## PROCÉDURE DE SERVICE

RÉFÉRENCE : FSA 202407

OBJET : DYSFONCTIONNEMENT DE L'ADR DU A UN CONTACT ENTRE L'ŒILLET ET LE CHASSIS

### Module Littelfuse (NC46 14526 BA) :

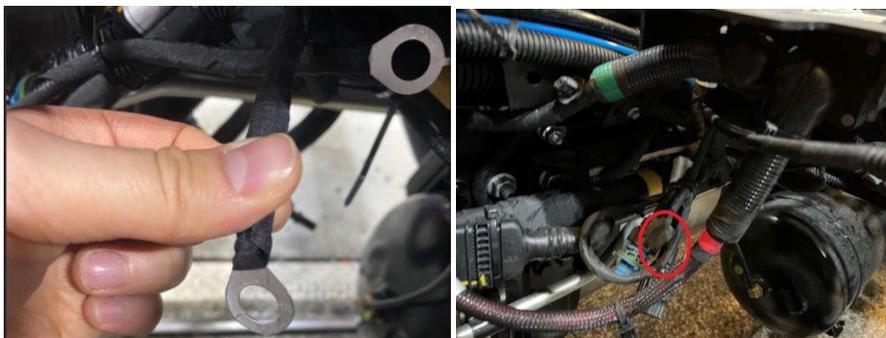
Les œillets de mise à la masse ont été montés comme éléments supplémentaires dans les modules ADR de la marque Littelfuse. Si ces œillets entrent en contact avec le châssis, le module ADR ne fonctionne pas en raison de la formation d'un court-circuit. Par conséquent, les œillets seront recouverts d'un ruban isolant.

- Pour le module ADR de marque Littelfuse, les œillets doivent être recouverts d'un ruban isolant comme suit. (référence du ruban isolant : FC46 1A303 AA). **1 partie de ruban peut être utilisée pour 50 véhicules.( 1/50)**
